Projet d'aménagement du parc éolien du Massif du Sud

Rapport complémentaire 3
Volume 6
Version finale

RAPPORT
COMPLÉMENTAIRE 3

Cette section présente les réponses de Saint-Laurent Énergies aux questions et commentaires de la Direction des évaluations environnementales (Dossier no. 3211-12-134) déposés le 30 juin 2010.

Carte 2
Habitats potentiels pour l'élevage des jeunes tétras du Canada

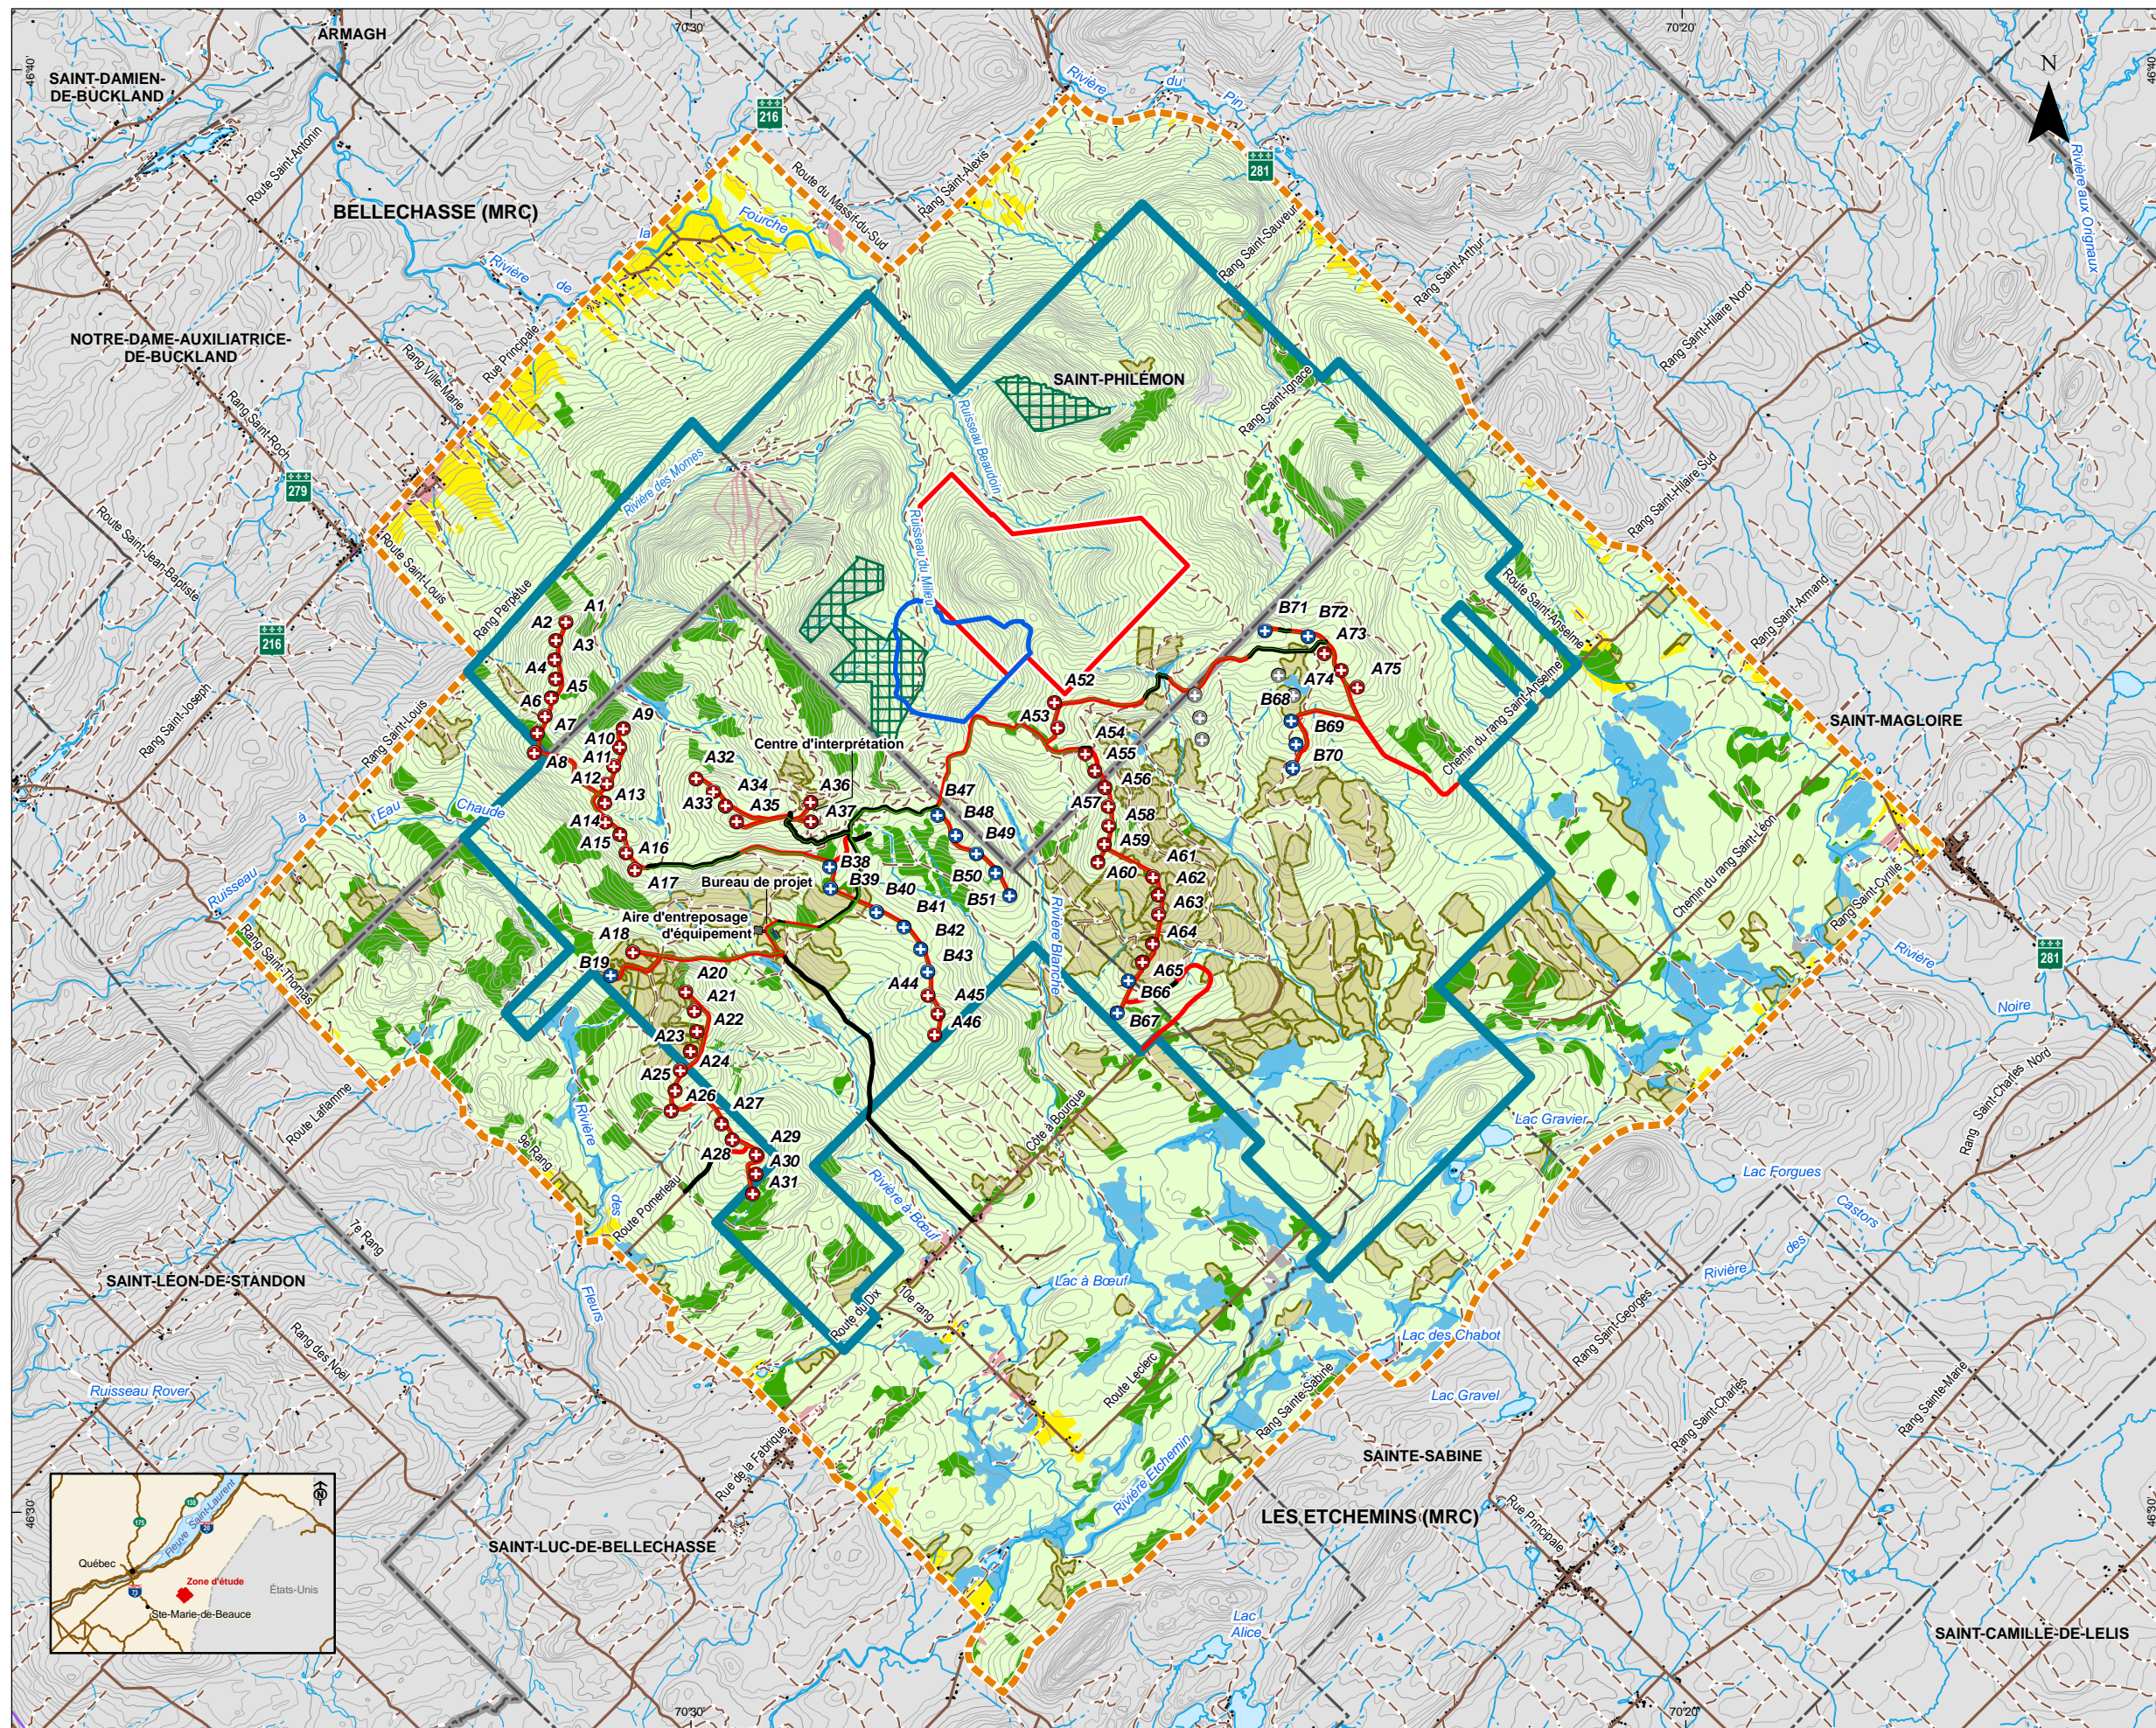
QC-36 Dans la réponse à la question 54, il aurait été pertinent de délimiter les habitats utilisés pour l'élevage des jeunes tétras du Canada, oiseau dont la situation est préoccupante dans la région. Ceci aurait permis d'évaluer l'importance des perturbations que les travaux occasionneront sur ceux-ci. Les habitats d'élevage sont situés en milieu ouvert fournissant beaucoup d'insectes pour la croissance des jeunes et sont très différents de ceux généralement utilisés par les adultes. Le MRNF avait fourni à l'initiateur des enregistrements de cris de poussins afin de faciliter le travail de repérage.

RQC-36 Un inventaire de l'abondance du tétras du Canada a été réalisé conformément aux recommandations du MRNF. Il visait principalement la période de nidification ainsi que les secteurs où l'on trouve le type de milieu utilisé par l'espèce lors de la nidification, qui par le fait même devront être réaménagés pour l'implantation des éoliennes. Cet inventaire en plus des autres inventaires réalisés au cours des migrations printanière et automnale, de la nidification et lors de l'inventaire spécifique de la grive de Bicknell a permis d'obtenir un portrait relativement détaillé de l'abondance du tétras dans le secteur prévu pour l'implantation des éoliennes. Cependant, aucun groupe familial n'a été découvert lors des inventaires réalisés en période de nidification et de migration automnale. Peu de détails semblent disponibles dans la littérature concernant la sélection des habitats d'élevage par cette espèce, sinon que ces habitats sont des forêts conifériennes denses (Gauthier et Aubry, 1995) et probablement des peuplements plus jeunes et de densité plus forte. Cependant, à partir de ces informations, on peut considérer comme adéquats les habitats de régénération âgés entre 0 et 10 ans et les plantations. Les peuplements de régénération représentent environ 1 569,3 ha des peuplements forestiers de la zone d'étude et les plantations représentent environ 2 087 ha. Ces deux habitats représentent à eux seuls environ 28,6% de tous les peuplements forestiers couvrant la zone d'étude. La carte 2 présente la répartition de ces peuplements par rapport aux installations prévues pour l'implantation des éoliennes. On constate que la majeure partie de ces habitats ne sont pas impactés par l'installation des éoliennes.
